設計変更詳細

対象型式	変更時期	新型式	対象サイズ
BF	2012年7月	変更なし	全サイズ

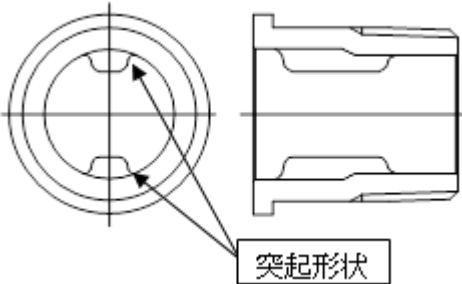
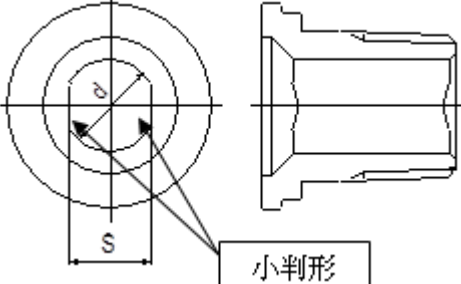
変更内容											
項目	変更前	変更後									
主要寸法		主要寸法変更(表1参照)									
鑄出し表示		 <p>15A 20A,25A</p>									
ハンドル形状	 <p>ブラインドキャップ</p> 	 <p>ワンタッチ式ハンドル</p> 									
ハンドル色	チャコールグレー	ライトグレー									
ニップル形状 (15A,20Aのみ)		 <p>ハンドルの互換性なし</p>

表 1: 主要寸法比較(単位:mm)

呼び径(A)	BF					
	面間(L)		高さ(H)		ハンドル長さ(D1)	
	新	旧	新	旧	新	旧
15	98	98	72	63.5	40	45
20	107	107	74	66	40	45
25	116	116	75.5	73	40	60
